Hydrostößel für VAG Pumpe-Düse-Motoren - Der Unterschied liegt im Detail

Stand 08.2009

INA 0038

Bild 1: 420 0102 10 ist nicht tauschbar mit 420 0209 10

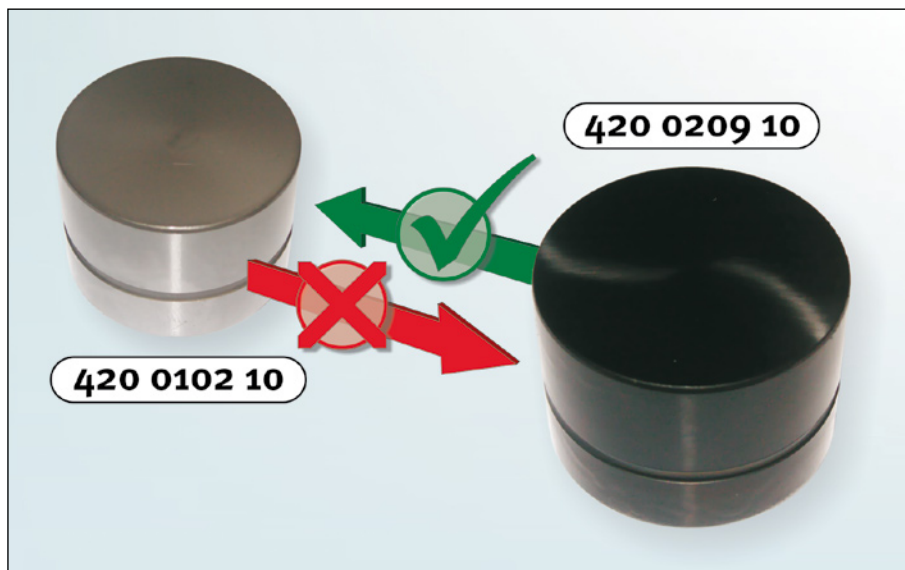
Im Zuge der Einführung von Rußpartikelfiltern wurde der Einsatz von Hydrostößeln notwendig, welche über eine deutlich höhere Oberflächengüte verfügen. Durch ein spezielles Beschichtungsverfahren erhalten die Stößel eine Oberfläche, die sie korrosionsbeständiger, reibungsärmer und verschleißfester macht. Für VAG Pumpe-Düse-Motoren gibt es zwei unterschiedliche Stößel, welche Schaeffler Automotive Aftermarket im freien Ersatzteilmarkt anbietet.

Bitte beachten Sie unbedingt die in unseren Katalogmedien hinterlegten Eingrenzungen der Fahrzeuganwendungen der beiden Artikelnummern. Gemäß den Herstellerangaben werden diese Eingrenzungen ständig überarbeitet und aktualisiert. Grundsätzlich gilt jedoch, dass die alte Ausführung nicht bei Fahrzeugen verwendet werden darf, bei denen bereits die neue Version eingesetzt ist. Umgekehrt ist eine Verwendung möglich.
